Пункт 6.1.11. Рисунок 4 дополнить:

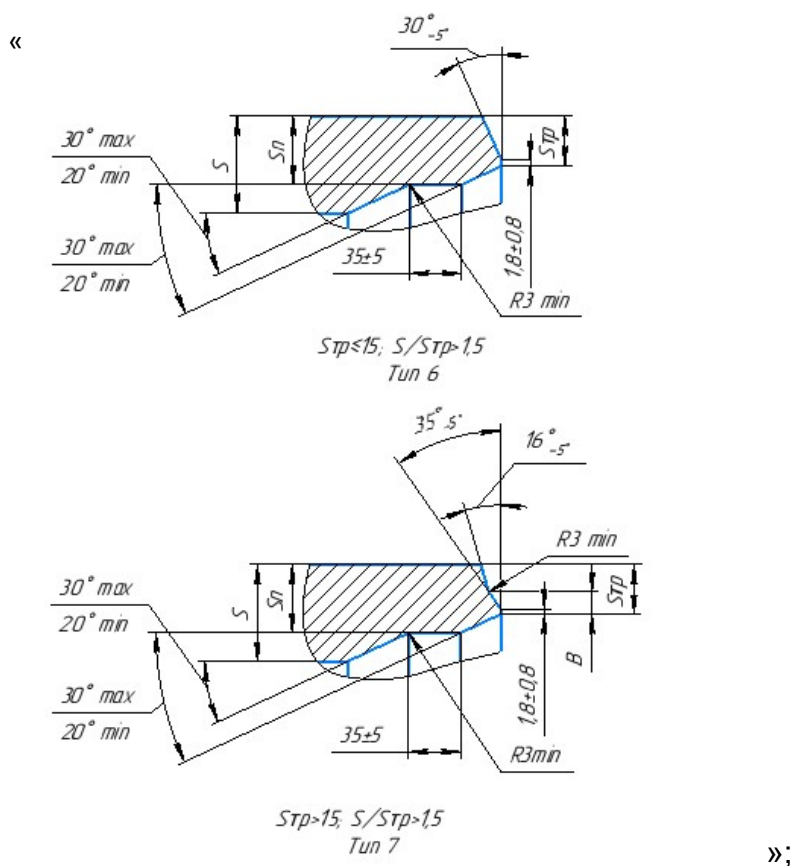
таблица 3. Наименование графы. Перед словом «Толщина» дополнить словом: «Номинальная»;

последний абзац изложить в новой редакции:

дополнить абзацем (после последнего):

«При соотношении номинальных толщин стенок отвода и присоединяемой трубы более, чем в 1,5 раза, следует применять разделку кромок типа 6, 7 (рисунок 4), при этом толщина стенки отвода после выполнения цилиндрической проточки S_n должна быть от 1,1 $S_{тр}$ до 1,5 $S_{тр}$ »;

«При выполнении разделки кромки возможно неравномерное по ширине или частичное образование внутренней или наружной фасок».
